# Relazione tecnica di valutazione spontanea relativa al progetto di un impianto integrato anaerobico/aerobico di trattamento FORSU per produzione di biometano ed ammendante compostato misto in comune di Scurcola Marsicana (AQ)

Proponente: Nordenergy Green Solution S.r.l.

Comune Scurcola Marsicana (AQ)

Fig. 29 - Scheda risultato Sostanze Odorigene (Short Energy Green Station+Altevarment+Lombardi\_1h\_90° percentile\_P/M 2,3 (previsione 2D)

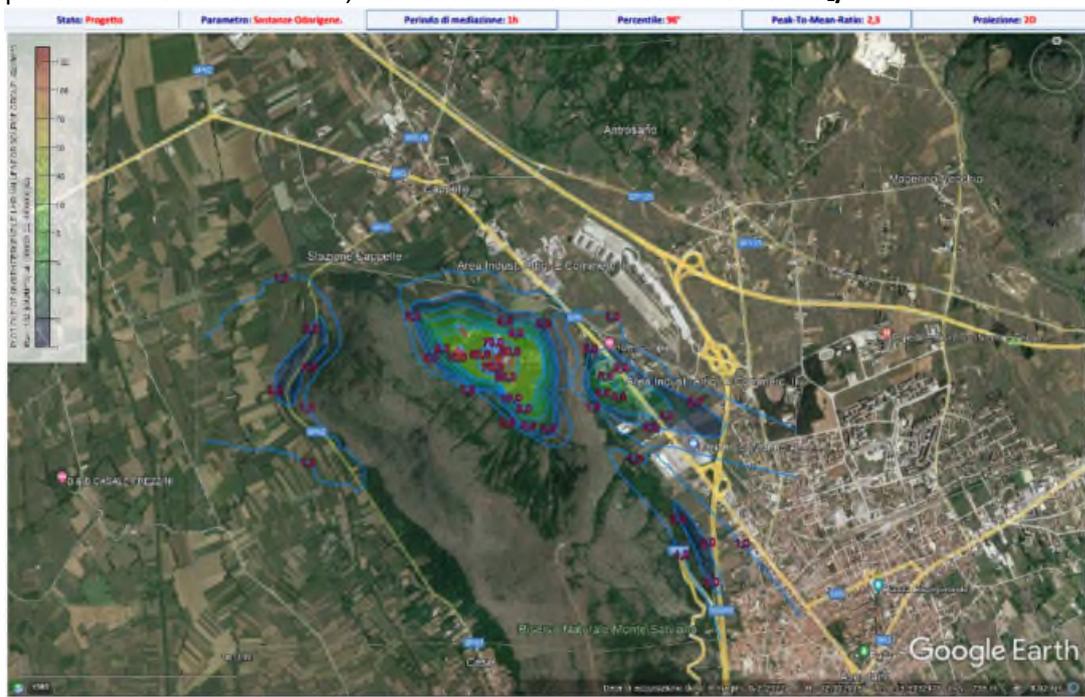
In ultimo si vuole anche porre l'attenzione sulle Sostanze odorigene che nelle stime grafiche riportate nell'elaborato *via\_rs.01 valutazione previsionale impatto atmosferico.pdf*, per il periodo di mediazione in 1 h, nel recettore RC5 **si attestava sui  $5 \text{ OU}_E/\text{m}^3$** .

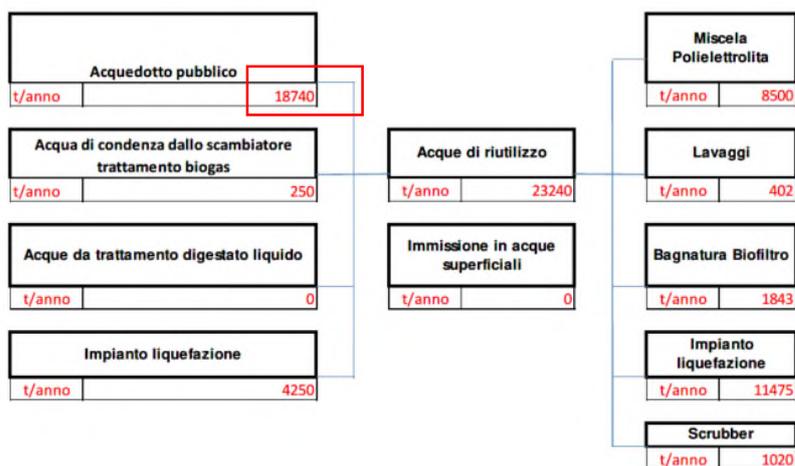
Secondo l'elaborato *aia.02\_rev.1\_elaborato tecnico descrittivo.pdf*, se correttamente interpretato, il fabbisogno di acqua giornaliero dell'impianto si direbbe di 162 mc/g (stimando 1 ton/g = 1 mc/g) che sarebbero pari a **59.130 mc/anno**. Volendosi rispondere al quesito delle fonti di approvvigionamento di tali quantitativi si nota una discordanza di dati dichiarati.

Anzitutto si vuole segnalare come i quantitativi di 30.000 mc/anno, che si dichiarano necessari in prelievo da acquedotto (e riportati su elaborato *aia.02\_rev.1\_elaborato tecnico descrittivo.pdf*), sono difforni da quelli dichiarati nella relazione *int.01\_relazione esplicativa.pdf* in risposta a richiesta n.28 e pari a 18.740 litri.

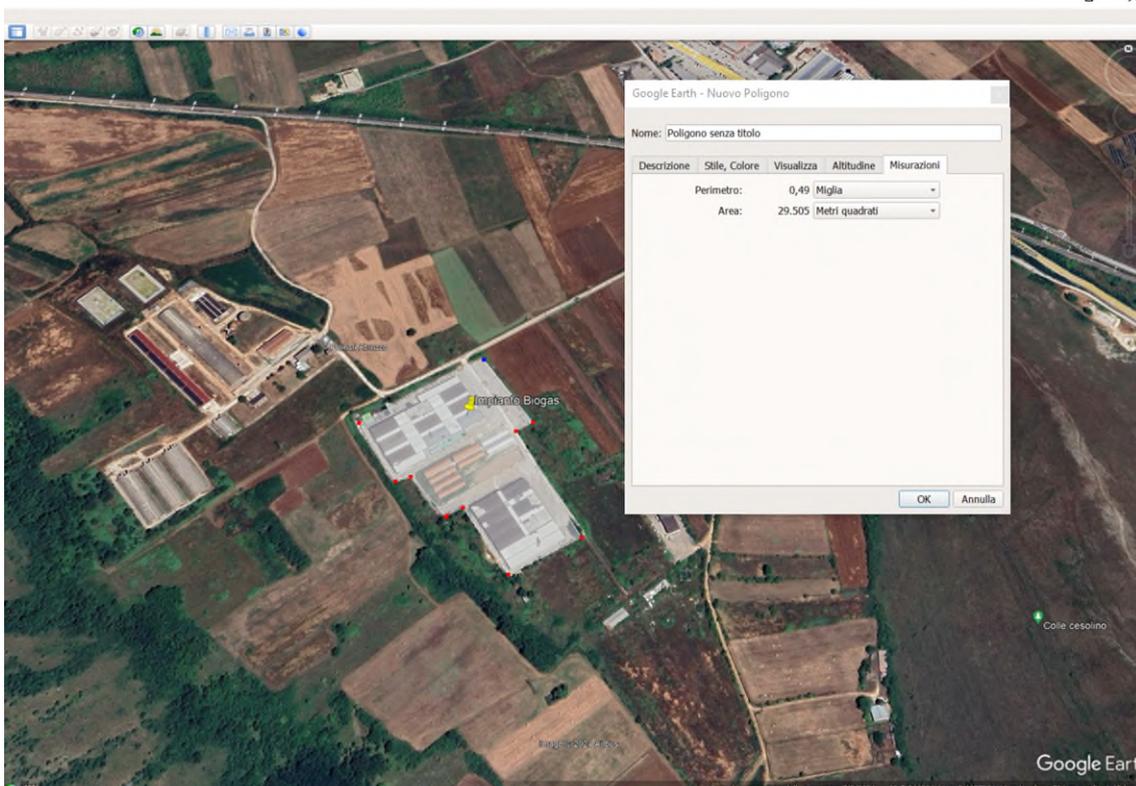
Nell'elaborato *aia.02\_rev.1\_elaborato tecnico descrittivo.pdf* si riporta una superficie di dilavamento pari a 15.000 m<sup>2</sup> sulla base del quale dato si desume sia stato progettato un impianto di trattamento acque di prima pioggia, idoneo allo scopo con un volume di progetto pari a 80 m<sup>3</sup>.

Si vuole però far notare che da una semplice esercizio di calcolo della copertura già impermeabilizzata (con lo strumento "poligono" google earth), e di cui non si rileva nelle relazioni sia soggetta a diminuzione, questa risulterebbe pari a circa 29.500 m<sup>2</sup>.

Se ne desume che il **volume di acqua minimo da trattare** alle condizioni attuali, sia determinabile dalla semplice moltiplicazione della proiezione della superficie impermeabilizzata piana per i primi 5 mm di pioggia ( $30.000 \text{ m}^2 * 5 \text{ mm}$ ) pari a **circa  $150 \text{ m}^3$**  di acqua di prima pioggia, pressoché doppio rispetto a quello progettato. Di conseguenza il sistema depurativo proposto **sarebbe inadeguato** essendo stato dichiarato per trattare soli  $80 \text{ m}^3$ . Questo causerebbe un efflusso di refluo (acque di seconda pioggia) non correttamente trattato a discapito del fosso la Ruffia con conseguente contaminazione del suolo circostante e danni all'agricoltura.

### GESTIONE DEGLI SVERSAMENTI ACCIDENTALI DI SOSTANZE PERICOLOSE

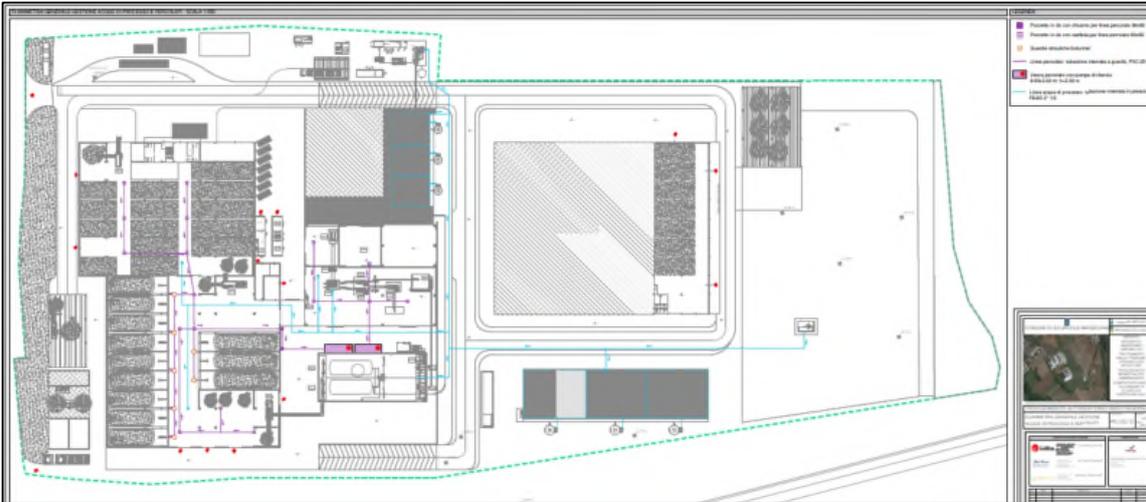
A questo si vuole aggiungere quanto riportato alla relazione *aia.06\_rev.1\_piano di monitoraggio e controllo.pdf* relativamente alla gestione degli sversamenti accidentali di sostanze pericolose che prevede il convogliamento delle acque di lavaggio dell'eventuale sversamento di carburanti, oli, percolati o quant'altro derivabile dai mezzi di trasporto in ingresso ed in uscita, presso il "primo pozzetto più vicino di raccolta del percolato".

Si vuole però segnalare la **totale assenza della rete di raccolta del percolato nelle aree di sosta, misura, transito e manovra dei veicoli** come si evince nell'elaborato *pd\_eg.12\_plan acque di processo e percolati.pdf.p7m* che in colo magenta riporta la rete fognaria del percolato.

Ne deriva che non sarebbe possibile una corretta gestione dell'emergenza dello sversamento nelle aree in cui è più probabile che questo avvenga dai mezzi di trasporto dei materiali in ingresso ed in uscita.

#### L.3 Rumore

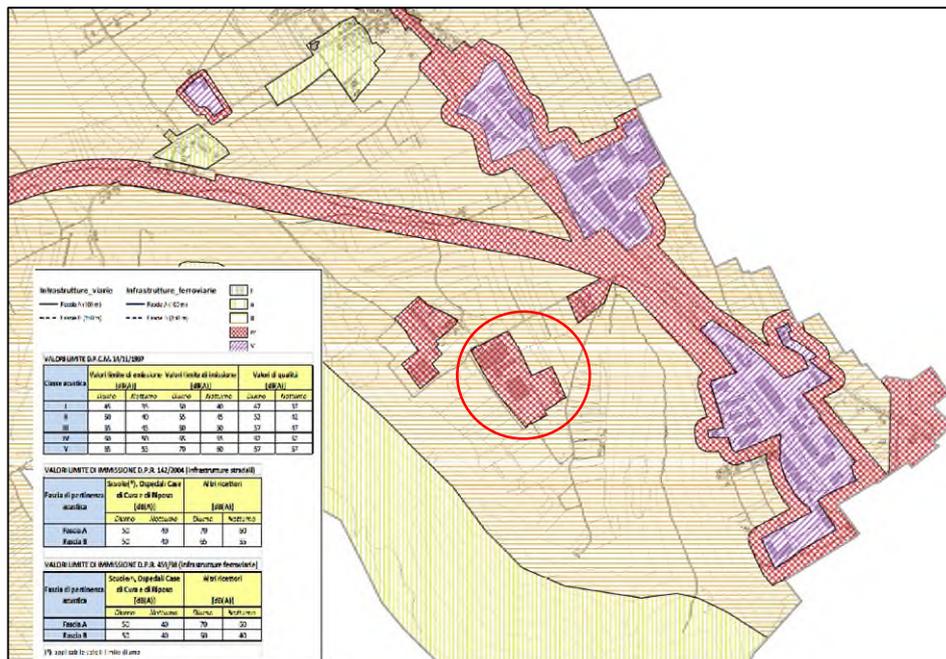
Con la presente si vuole osservare che a valle della richiesta di integrazione attinente l'impatto acustico (ci cui si rimanda alla risposta n. 36 del documento *int.01\_relazione esplicativa.pdf*) i tecnici rimandino ai valori dichiarati nell'elaborato così revisionato *aia.06\_rev.1\_piano di monitoraggio e controllo.pdf* ove "valori di rumore" pari a 65 dB(A) senza poter intendere il corretto riferimento.

Estratto da elaborato via\_eg.01\_inquadramento territoriale e vincoli.pdf

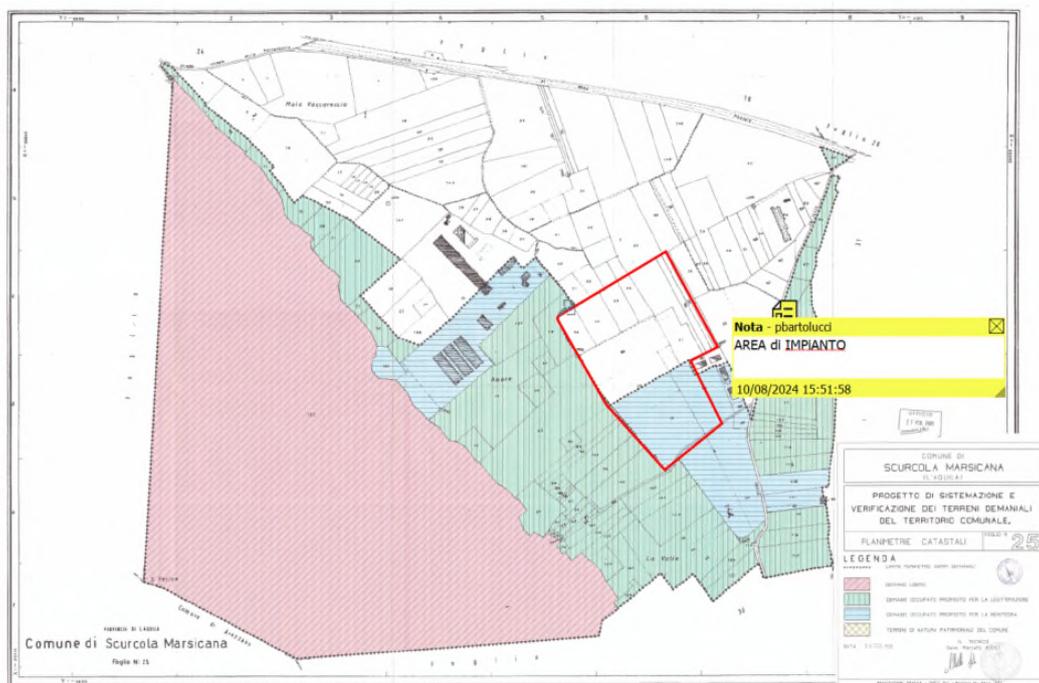
Pertanto considerando:

- L'area limitrofa a quella della Riserva del Salviano classificata in classe II);
- L'uso civico delle aree circostanti (in classe III – come si può evincere dalla figura in basso), che per definizione è un diritto di godimento collettivo (in classe III);
- la presenza di lavoratori nelle aree agricole circostanti (in classe III);

**si può asserire che lo studio non sia stato condotto su un numero adeguato di recettori.**

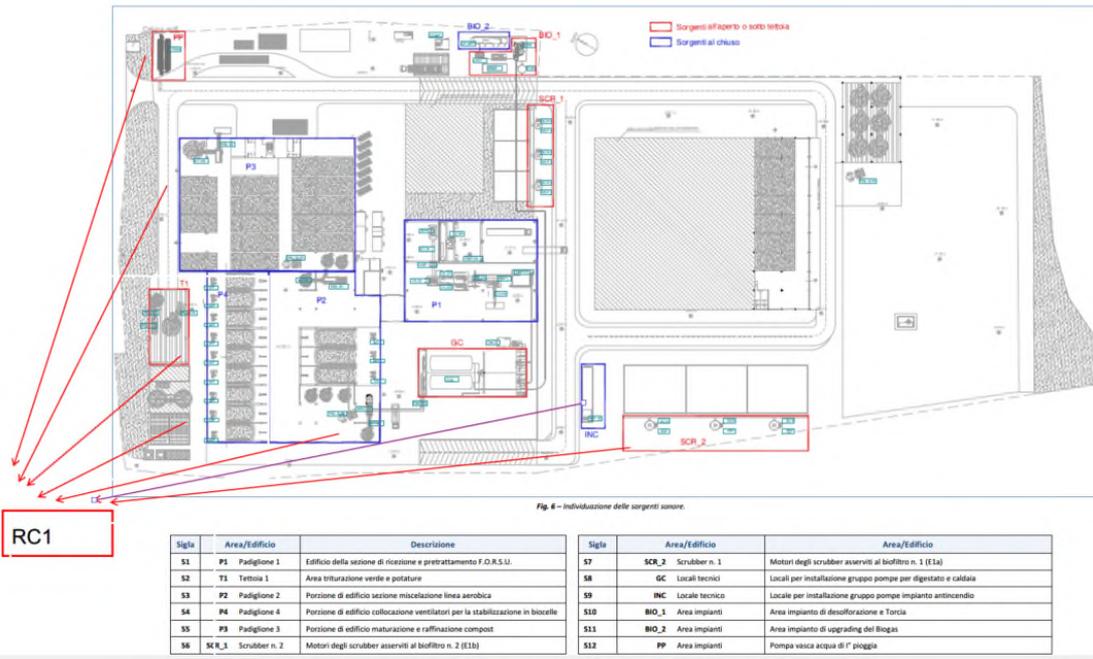
Si osserva come si siano erroneamente utilizzati coefficienti di attenuazione per ridurre il calcolo dell'impatto sonoro nei confronti dei recettori dai tecnici individuati.

Analizzando il recettore più vicino RC1 in posizione adiacente a quella della maggioranza dei padiglioni (e quindi delle sorgenti sonore definite) si può schematizzare con delle frecce la "non schermabilità" di molte di esse.

Illustrazione di possibile effetto riflettente orografia circostante l'impianto a sfavore dei recettori individuati

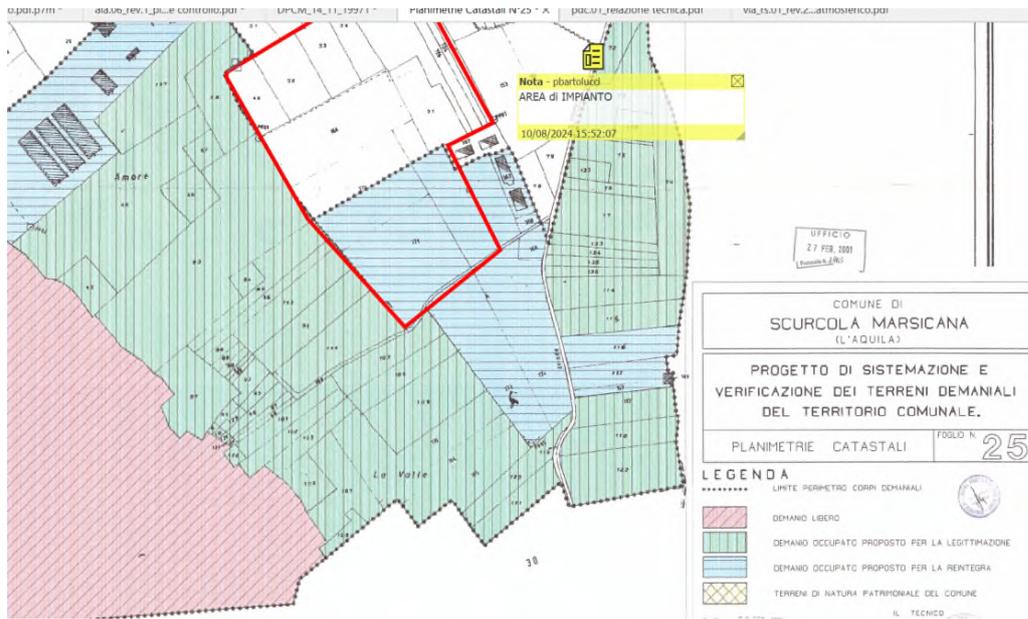
Si osserva come in nessun punto della relazione *pd.c.20\_valutazione previsionale impatto acustico.pdf*, realizzata su base calcolistica e non su un modello geomorfologico della area, venga tenuto conto **dell'effetto amplificante** che la posizione dell'impianto assumerebbe e dovuti all'orografia del terreno circostante.

Non è infatti necessario essere particolarmente addentro alla scienza dell'acustica per avere quanto meno il dubbio che una sorgente sonora posta in posizione più bassa rispetto alle barriere riflettenti, che sono costituite dalle montagne circostanti, avranno un effetto amplificante di cui non si è tenuto conto per scelta o per negligenza.

**Si ritiene anche per questo aspetto che si siano sottostimati i risultati ottenuti.**
